30. Lihula mnt-Posti tn-Tallinna mnt

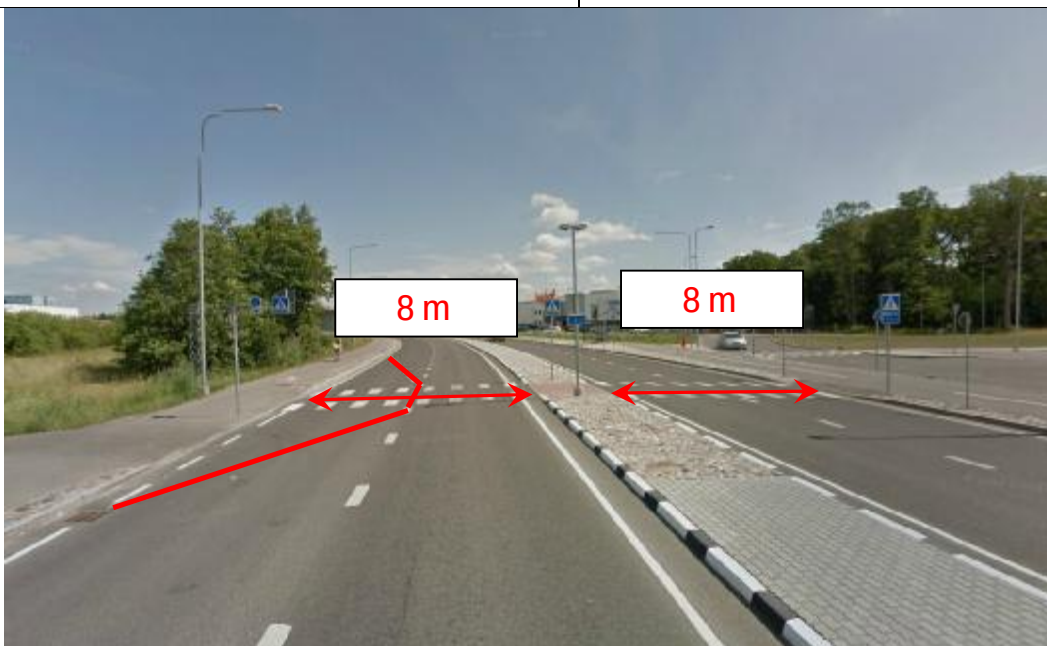
Märkused: Korralik kohtvalgustus! Vähemalt linna suunal võiks ehitada ühe kaduva raja kinni (vt skeemi).

31. Tallinna mnt Statoil

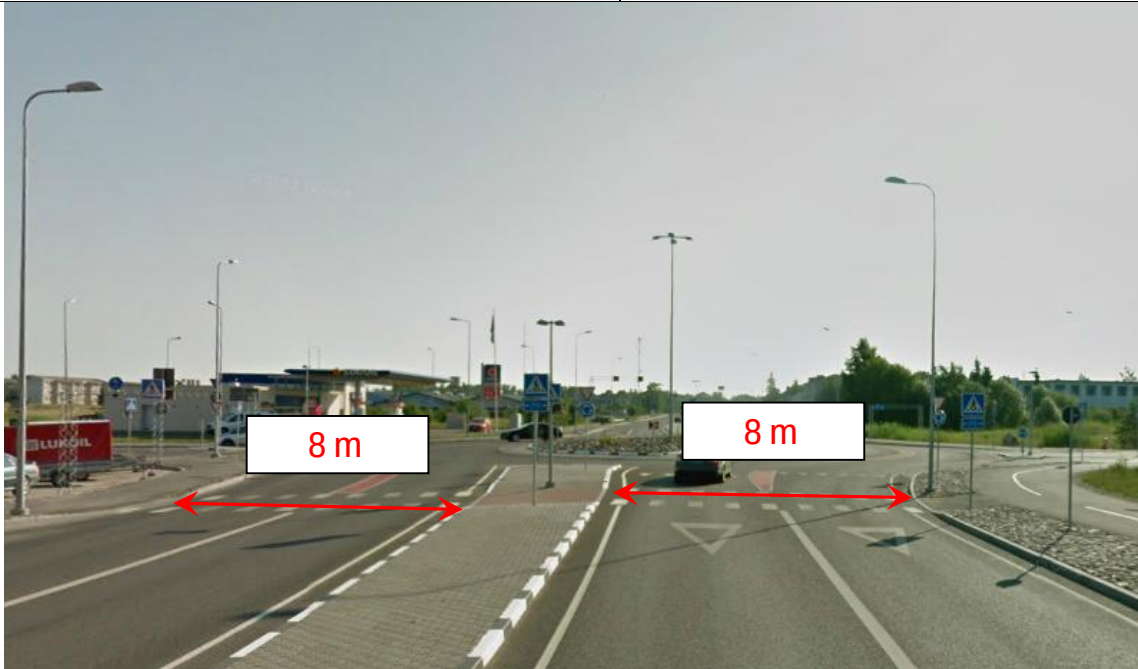
Märkused: Korralik valgustus. „Turboringil“ peaksid olema ka ettenähtud sõiduradade eraldajad (lisavad ohutust ka jalakäijale).
